Zienswijzennota

**Behorend bij raadsvoorstel d.d. # : (Gewijzigd) Vaststellen Bestemmingsplan
Heerewaarden herziening 2015, MFC Bukestraat-Langestraat**

Bestemmingsplan Heerewaarden herziening 2015, MFC Bukestraat-Langestraat
Reactie op zienswijze provincie Gelderland

Ontsluiting MFC Heerewaarden

7 Hoogteverschil tussen rotonde en Bukestraat

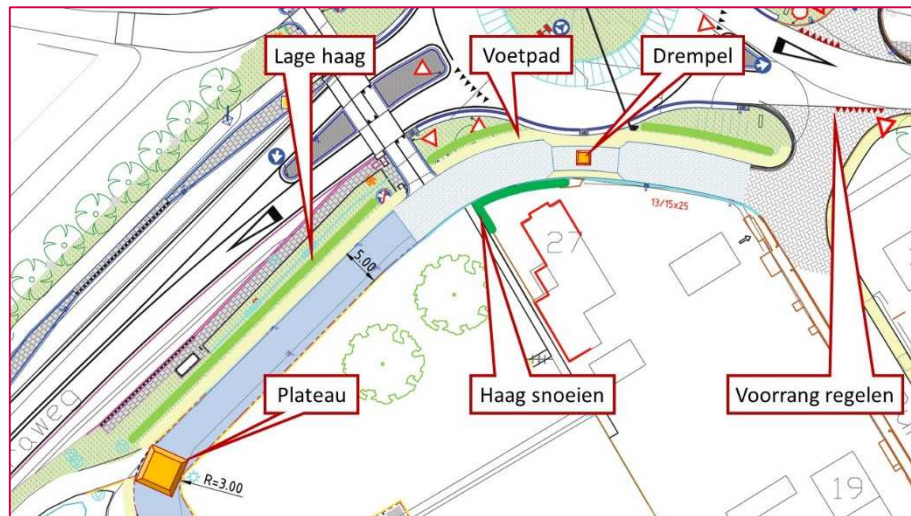
Het wegdek van de rotonde ligt ter hoogte van de Bukestraat op een hoogte van 6,48m, de rand van de banden rond de rotonde ligt op 6,60m. De Bukestraat ligt in de huidige situatie op een hoogte van ongeveer 6,15m, evenals het maaiveld. Dit levert in totaal een hoogteverschil op van 45 cm. In het ontwerp van de provincie is dit hoogteverschil opgevangen in de smalle tussenberm, de laatste 10 tot 15 cm wordt opgevangen met een RWS band en door de Bukestraat enigszins onder afschot te leggen.

Deze oplossing voldoet niet in de situatie dat er ook een voetpad aanwezig moet zijn langs de Bukestraat. Het voetpad moet min of meer horizontaal liggen wil het goed loopbaar zijn en ook nog bruikbaar zijn voor mensen met een rollator of rolstoel. Daarom moet het hoogteverschil anders opgevangen worden. Het trottoir ligt 15 cm lager dan de rotondeband. Door de Bukestraat iets hoger te leggen, wordt voorkomen dat het trottoir te hoog ligt ten opzichte van de weg. Het resterende hoogteverschil (10 à 15 cm ten opzichte van het maaiveld) wordt opgevangen met een molgoot en opsluitband tussen de

verharding en de tuin van huisnummer 27. Over het iets opgetilde deel van de Bukestraat loopt de afwatering in lengterichting van de weg, om te voorkomen dat er wateroverlast ontstaat in de tuin van huisnummer 27. Een en ander is weergegeven in de tekening MDL016-01. Deze tekening is opgenomen als bijlage 2 bij deze notitie.

Figuur 2.3: de bocht in de Bukestraat in de huidige situatie

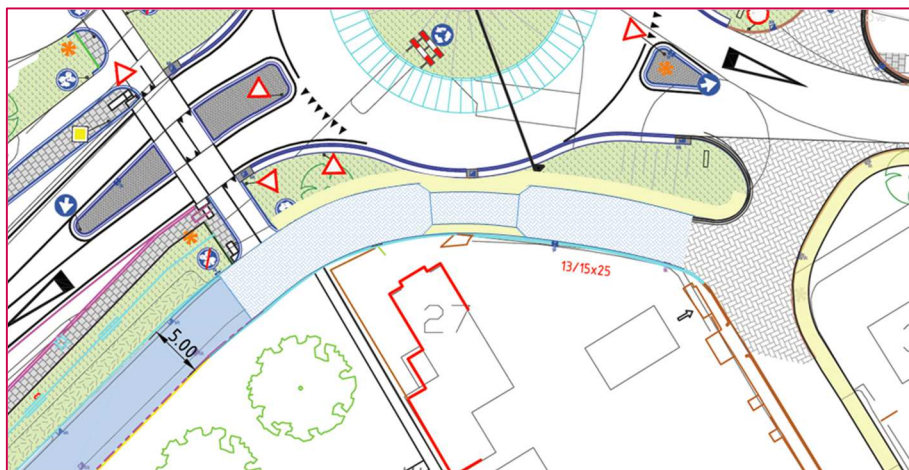
In het ontwerp voor de Bukestraat is de versmalling meer dan 25 m lang en ligt de versmalling in een bocht. Door het vloeiende verloop kent de versmalling geen duidelijk begin of einde. Door de beplanting langs de erfgrans van de woning op de hoek is er ook geen zicht om de bocht.

Door dit alles is het voor automobilisten of (brom)fietzers niet te zien of er een tegenligger aan komt. Bovendien is het lastig in te schatten op welke plek de weg te smal wordt om elkaar te passeren. Dit alles maakt de kans reëel dat auto's elkaar in de bocht tegen komen en niet verder kunnen. Daarbij moet één van de auto's achteruit steken of de berm in rijden. Ongewenste situaties die bovendien direct gevaarlijk zijn voor (brom)fietzers. Zij lopen het gevaar klem te worden gereden.

Een tweede aandachtspunt is de aansluiting van het fietspad langs de Van Heemstraweg op de verlengde Bukestraat. De haakse bocht in de verlengde Bukestraat naar het parkeerterrein kan tot voorrangproblemen leiden tussen auto's en fietsers. Fietsers (en vooral bromfietzers) zullen zich niet altijd realiseren dat zij voorrang moeten verlenen aan auto's die vanaf het parkeerterrein komen. Evenzo zullen aankomende automobilisten zich niet altijd realiseren dat in dit geval de rechtdoorgaande (brom)fietser voorrang heeft op het afslaande autoverkeer.

Figuur 3.1: schets van een ingekorte versmalling en voetpad

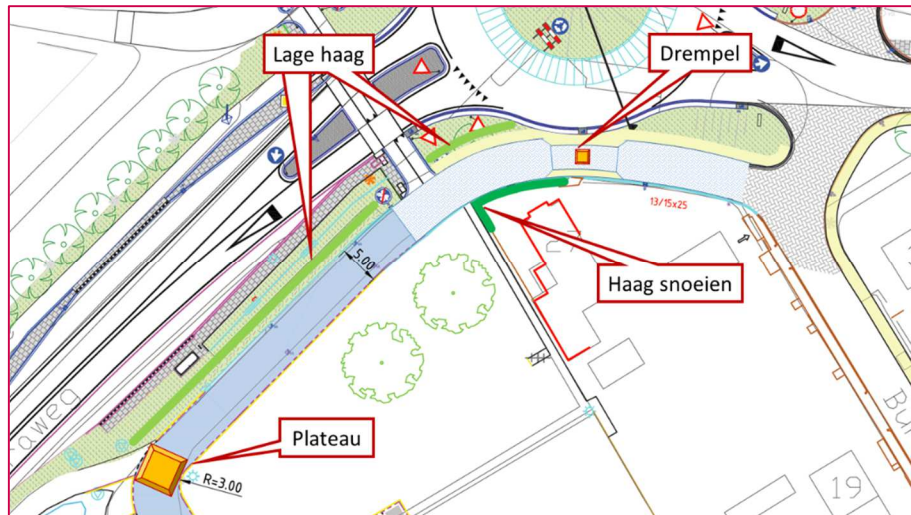
Belangrijkste probleem is de versmalling in de Bukestraat ter hoogte van de rotonde. Erfgrenzen en de ligging van de rotonde maken het onmogelijk de weg te verbreden. En de locatie van de rotonde kan niet schuiven. Dit betekent dat een verbetering alleen kan worden bereikt door een beter overzicht en het zo kort mogelijk maken van de versmalling. Het ontwerp kan binnen de beschikbare ruimte geoptimaliseerd worden:

- handhaven van de breedte van 5 m over een zo groot mogelijk deel van de bocht;
- de versmalling een breedte geven van 3,10 m, conform de ASVV aanbeveling
- duidelijk begin en einde maken van de versmalling
- een voetpad naar de bushalte (met opritjes bij de oversteekpunten zodat ook mensen met een rolstoel of rollator er gebruik van kunnen maken).

Het voetpad komt ter plaatse van de wegversmalling direct tegen de rotonde aan te liggen. Voor een rotonde buiten de bebouwde kom ongebruikelijk. Maar door de lage snelheid op de rotonde en de korte lengte van het voetpad leidt dit niet tot een onveilige situatie. Er is geen noodzaak tot aanhouden van een tussenbermpje of bijvoorbeeld het plaatsen van een hekje.

Het overzicht wordt beter als de haag in de binnenbocht van de Bukestraat wordt teruggesnoeid tot een hoogte van maximaal 1,20 m. Daarmee ontstaat een beter zicht, zodat auto's die op elkaar moeten wachten elkaar eerder kunnen zien.
